**OGGETTO: (ID9929) Risposta alle Osservazioni - Procedura di Valutazione di Impatto Ambientale (V.I.A.), ai sensi dell'art. 23 del D.Lgs. 152/2006, e s.m.i., relativa alla realizzazione di un impianto fotovoltaico denominato "Green and Blue Su Munzioni" della potenza di 39,0312 MWp in località "Su Munzioni" e relative opere di connessione alla R.T.N. nei Comuni di Portoscuso e Gonnese (SU). Proponente: SF Island S.r.l. - Autorità Competente: Ministero dell'Ambiente e della Sicurezza Energetica (M.A.S.E.). Trasmissione osservazioni.**

## **I Osservazione Direzione Generale Agenzia Regionale del Distretto Idrografico della Sardegna**

Titolo del Progetto  
**PROGETTO DEFINITIVO**  
 PROGETTO PER LA REALIZZAZIONE DI UN IMPIANTO FOTOVOLTAICO DENOMINATO "GREEN AND BLUE SU MUNZIONI"  
 DELLA POTENZA DI 39.031.200 kWp IN LOCALITÀ "SU MUNZIONI" NEL COMUNE DI PORTOSCUSO  
 Identificativo Documento  
**TAV\_FTVDISTR. 01**

ID Progetto	GSBM	Tipologia	D	Formato	A0 Esteso	Disciplina	AMB
Titolo <b>SVILUPPO PLANIMETRICO ELEMENTI IDRICI SU BASE DBGT_10K_22</b>

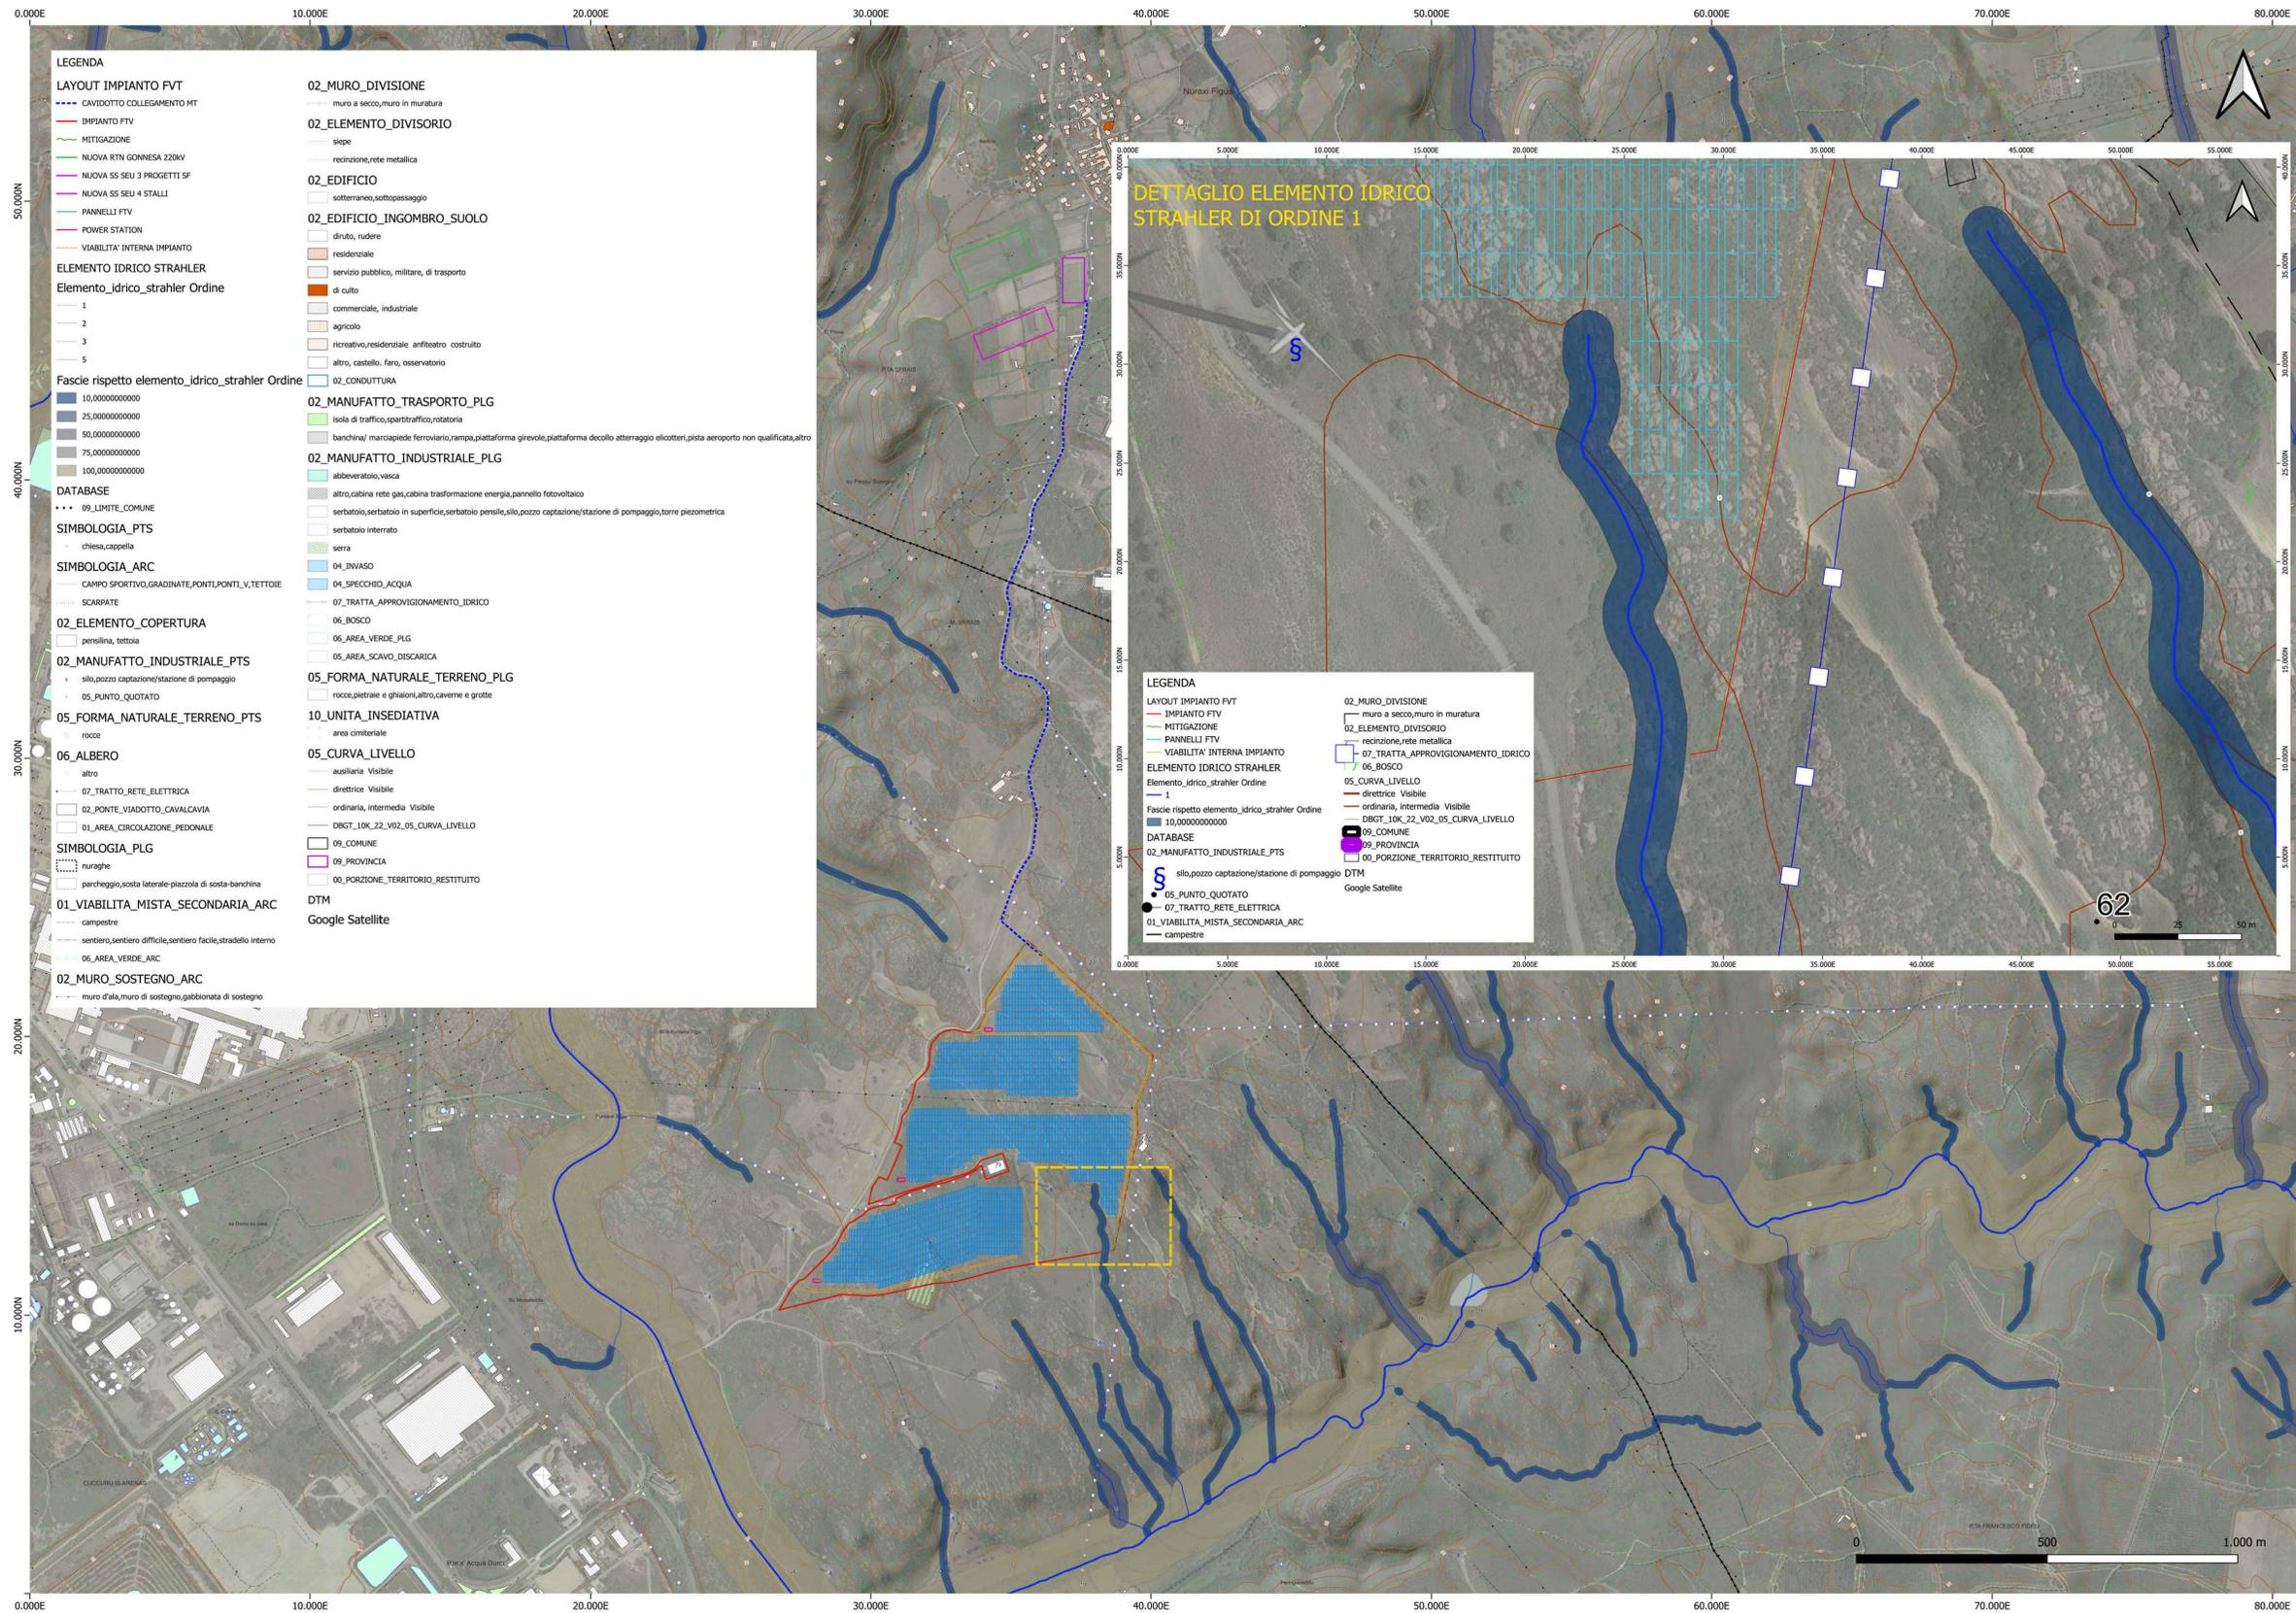
*“L’area dell’impianto di produzione energetica risulta sovrapposta ad un elemento idrico del reticolo ufficiale di riferimento ai fini PAI ivi incluso quello desumibile dalla carta dell’Istituto Geografico Militare (IGM), Carta topografica d’Italia - serie 25VS edita per la Sardegna dal 1958 al 1965, denominato 107016\_FIUME\_1916, e relative fasce di prima salvaguardia di cui all’art. 30 ter delle N.A. del PAI, equiparate ad aree a pericolosità molto elevata Hi4. Tale interferenza risulta individuata rispetto all’area di progetto nella TAV\_FTV012 - INQUADRAMENTO GEOLOGICO E PAI, mentre non risulta individuata rispetto all’impianto nella TAV\_FTV013 - LAYOUT IMPIANTO.”*

L'area dell'impianto di produzione energetica risulta sovrapposta ad un elemento idrico del reticolo ufficiale di riferimento ai fini PAI ivi incluso quello desumibile dalla carta dell'Istituto Geografico Militare (IGM), Carta topografica d'Italia - serie 25VS edita per la Sardegna dal 1958 al 1965, denominato 107016\_FIUME\_1916, e relative fasce di prima salvaguardia di cui all'art. 30 ter delle N.A. del PAI, equiparate ad aree a pericolosità molto elevata Hi4. Tale interferenza risulta individuata rispetto all'area di progetto nella TAV\_FTV012 - INQUADRAMENTO GEOLOGICO E PAI, mentre non risulta individuata rispetto all'impianto nella TAV\_FTV013 - LAYOUT IMPIANTO.

In conclusione, ai fini delle valutazioni per quanto di competenza della scrivente Direzione generale ADIS, il progetto dovrà essere corredato da adeguata cartografia di inquadramento, contenenti le planimetrie di progetto sovrapposte al reticolo idrografico di riferimento ai fini PAI, al fine di evidenziare il rispetto delle prescrizioni ai sensi delle N.A. del PAI.

Non risulta indicato nella “TAV\_FTV013 - LAYOUT IMPIANTO”, in quanto la stessa tavola non tratta opere relative al PAI ma, come indicato, il Layout dell’impianto stesso. Pur avendo individuato l’elemento idrico nella “TAV\_FTV012- INQUADRAMENTO GEOLOGICO E PAI”, alla presente si allega la “TAV. FTVDISTR. 01 SVILUPPO PLANIMETRICO ELEMENTI IDRICI SU BASE DBGT\_10K\_22” (ALLEGATO 2). Per meglio chiarire la non interferenza delle apparecchiature di impianto con gli elementi Idrici, è stata predisposta anche la “TAV. FTVDISTR. 02 SVILUPPO PLANIMETRICO ELEMENTI IDRICI SU BASE IGM” (ALLEGATO 3). Qualora l’interferenza in argomento dovesse risultare ostativa al rilascio del Vostro nulla osta, la scrivente società assume formale impegno a ridefinire, in corrispondenza dell’interferenza segnalata, il perimetro dell’area di progetto in modo da eliminare la sovrapposizione tra quest’ultima e l’elemento idrico del reticolo ufficiale di riferimento ai fini PAI.
